**АКТ ОБСЛЕДОВАНИЯ
объекта социальной инфраструктуры
К ПАСПОРТУ ДОСТУПНОСТИ ОСИ
№ 2**

1.1. Наименование (вид) объекта Здание терапевтического отделения

1.2. Адрес объекта Республика Коми, г.Печора, Печорский проспект, д.18а

Фото №10 – Вход в здание

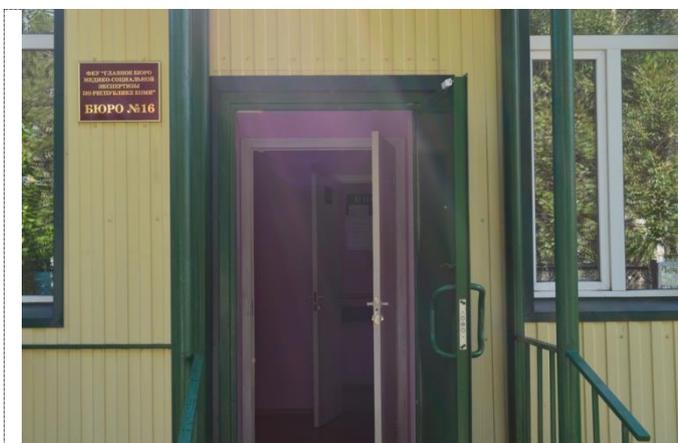
2.1	Лестница (наружная)	есть	-	10	<ul style="list-style-type: none"> - ненормативный уклон (высота подъемов ступеней 17 см, ширина ступеней 35 см); - отсутствие поручней; - отсутствие тактильной и контрастной информации перед началом марша лестницы; - отсутствие контрастной маркировки крайних ступеней; - отсутствие бортиков на участках лестницы, не примыкающих к стене 	О, С	<ul style="list-style-type: none"> - ремонт лестничного марша с устройством нормативной лестницы (нескользящее покрытие, ширина проступи – 40 см, высота подъемов ступеней до 12 см, установка поручней с 2 сторон на высоте 0,9 м с горизонтальным завершением на 0,3 м, установка тактильной предупредительной информации перед маршем, нанесение контрастной маркировки на крайние ступени, установка бортиков); ситуационной помощи с установкой кнопки вызова персонала (переговорного устройства) перед началом марша лестницы 	Ремонт, Орг, ТСП

2.2	Пандус (наружный)	есть	-	10	- отсутствие поручней	все	установка поручней с 2 сторон на высоте 0,7 и 0,9 м с горизонтальным

завершением наклонной части пандуса на 0,3 м	
2.3	Входная площадка (перед дверью)	есть	-	10, 11	- ненормативное размещение информации об ОСИ	К, С	- размещение информации об ОСИ над входной площадкой с размерами знаков, соответствующими расстоянию рассмотрения, а также установка информационного табло об ОСИ со стороны дверной ручки на высоте 1,4 – 1,75 м с дублированием рельефными знаками	ТСР, ТР

Фото №12 – Пути движения внутри здания

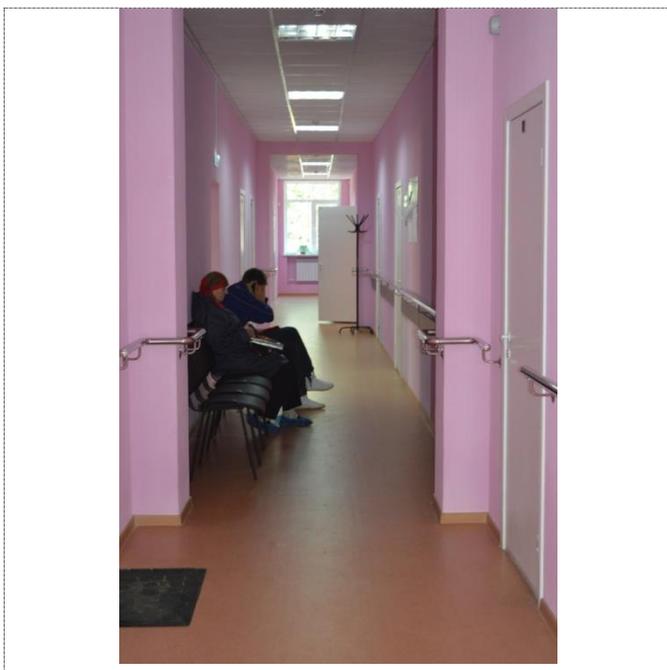
3.1	Коридор (вестибюль, зона ожидания)	есть	-	12-14	- отсутствие комплексной информации о пути и направлении движения со схемой расположения и функциональным назначением помещений	Все	- разместить на путях движения комплексную информацию (в т.ч. цветовые и тактильные направляющие) со схемой расположения и функциональным назначением помещений	Орг, ТСР
